IEC 60061-1
Amendment 58 to edition 3.0 2018-08

LAMP CAPS AND HOLDERS TOGETHER WITH
GAUGES FOR THE CONTROL OF
INTERCHANGEABILITY AND SAFETY –

Part 1: Lamp caps

CORRIGENDUM 1

Figure 2

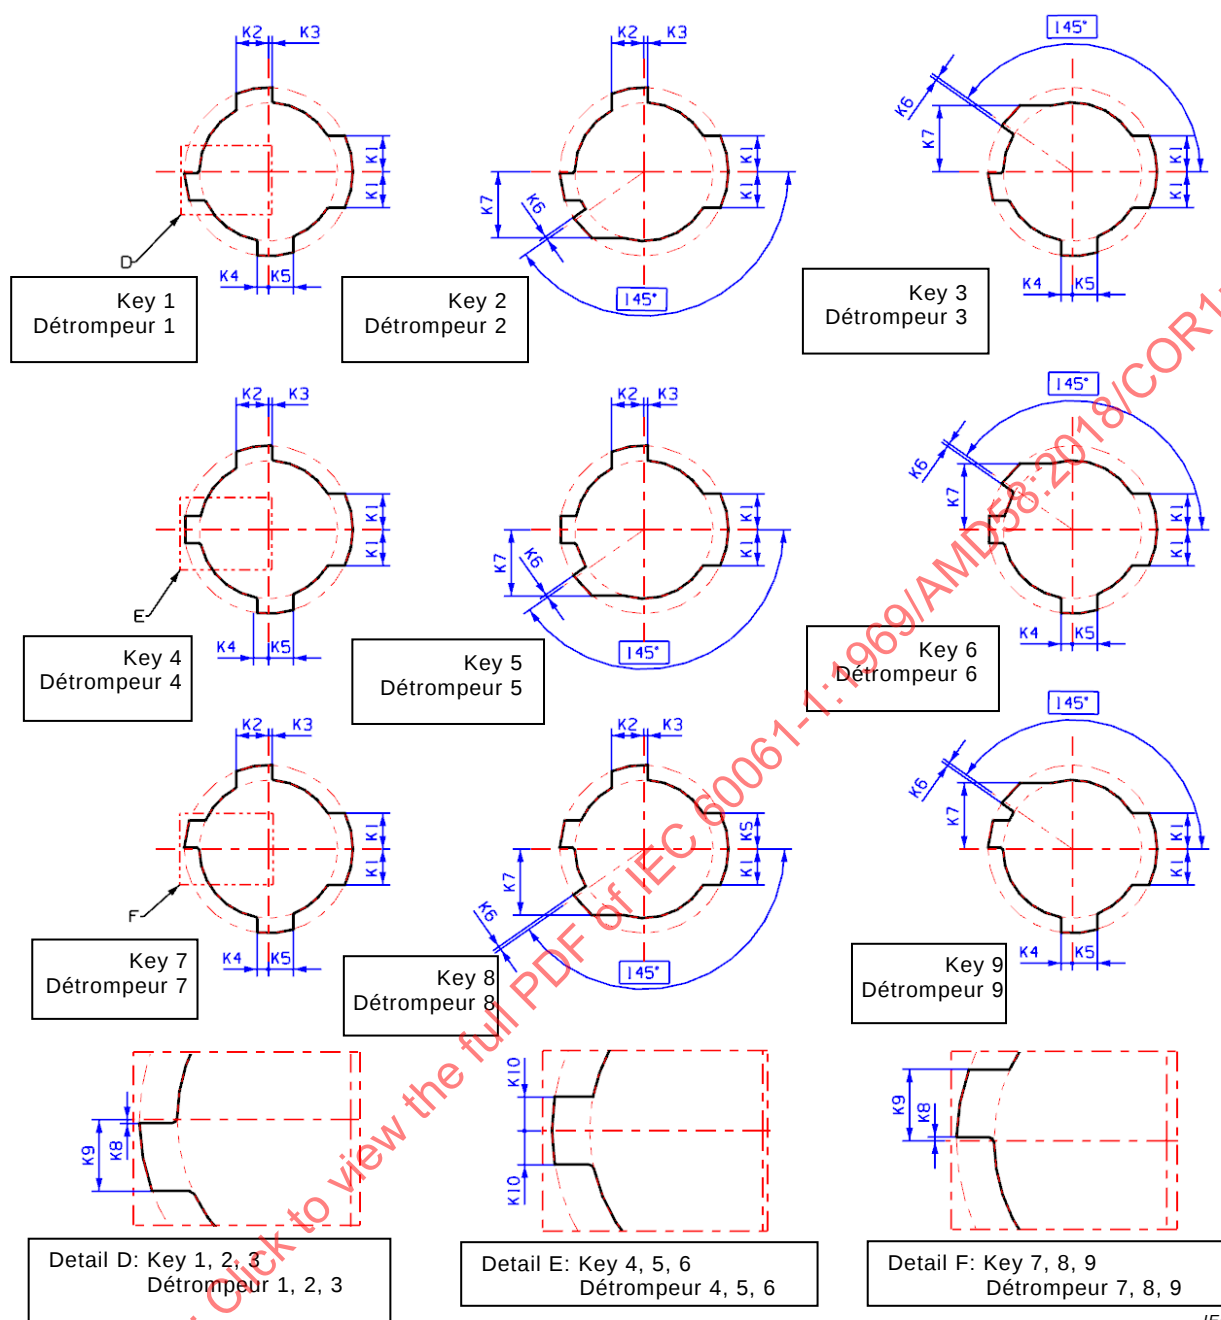
Replace Figure 2 with the following new Figure 2 (addition of dimension K9 in Detail D: Key 1, 2, 3, Détrompeur 1, 2, 3):
